Deckblatt 14; BBPl. "Doblbauer"

BEBAUUNGSPLAN

BEBAUUNGSPLAN-ÄNDERUNG

14. Änderung mit Deckblatt 14
für Flurnummer 941/1, Plinganser Straße 6

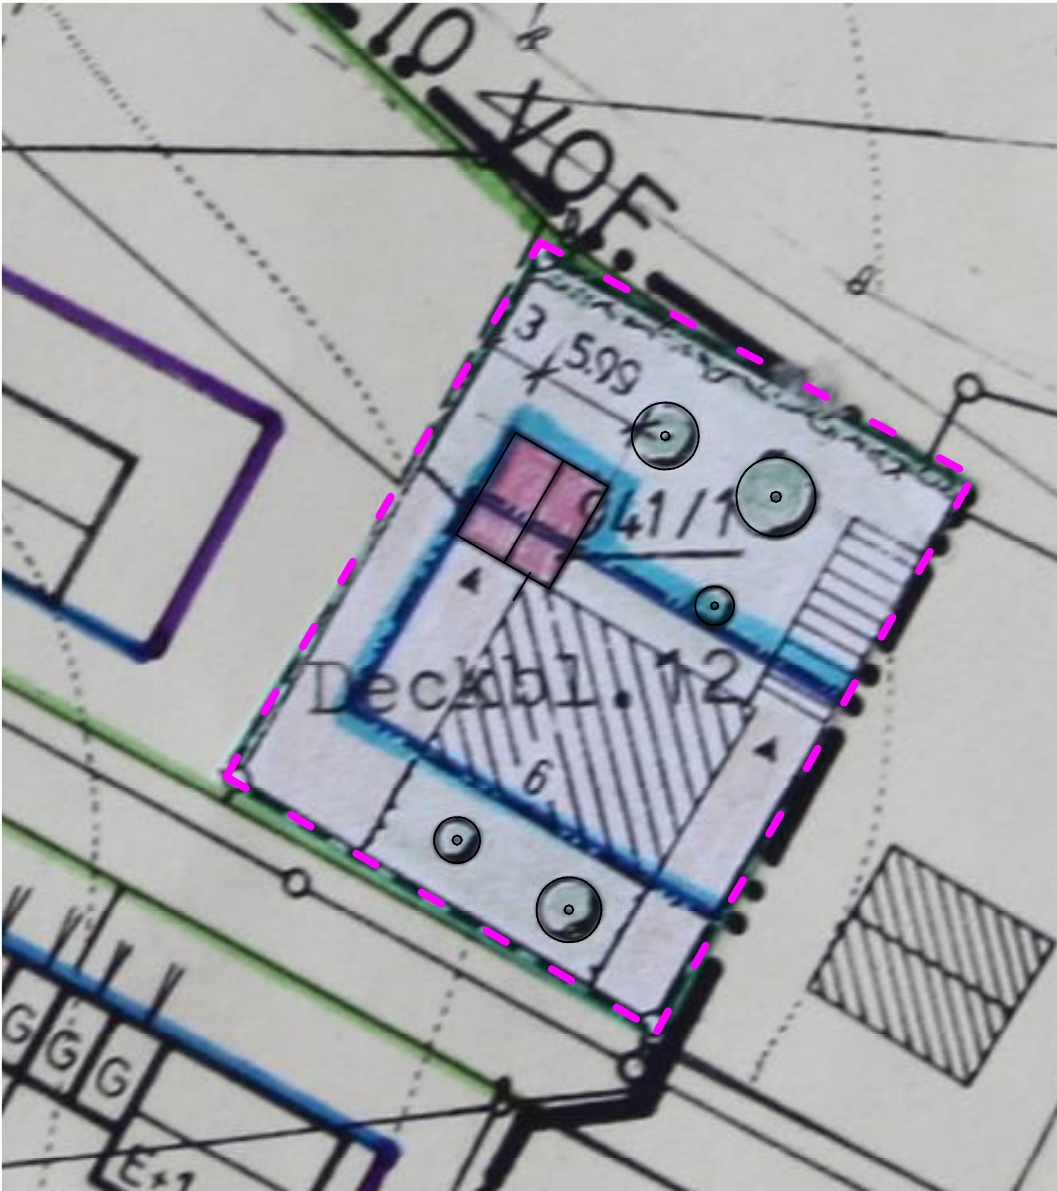
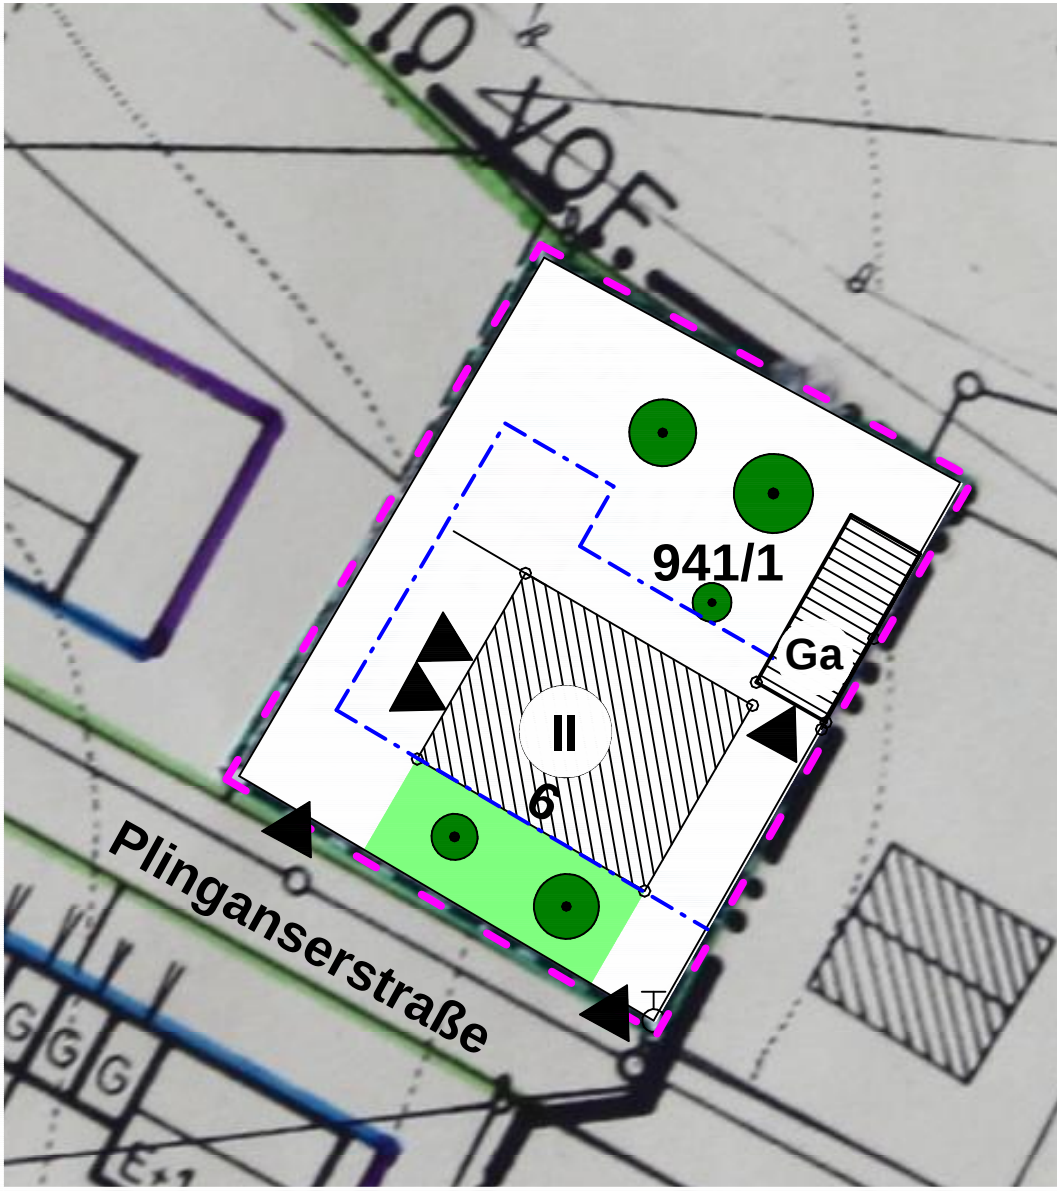
Geänderte Panzeichen

2.33a **II** zulässig zwei Vollgeschosse

2.34 **Ga** ▲ Flächen für Garage/
Garagen
Zufahrten Grundstück und
Garagen

Geänderte Festsetzungen

1.61 zu 2.33a

Dachform:

Satteldach 25°- 35 °

Kniestock:

Zulässig; Rohdecke bis OK Fußpfette
max. 0,50 m

Dachgauben:

Schleppgauben zulässig, Breite max.
7,00, Dachneigung 5° - 10°

Wandhöhe traufseitig:

von der Geländeoberfläche im Mittel
bis zum Schnittpunkt der Wand mit
der Dachhaut max. 7,50 m

Dacheindeckung:

Farbe: dunkelbraun und rot bei
Haupt-, Nebengebäuden und
Garagen
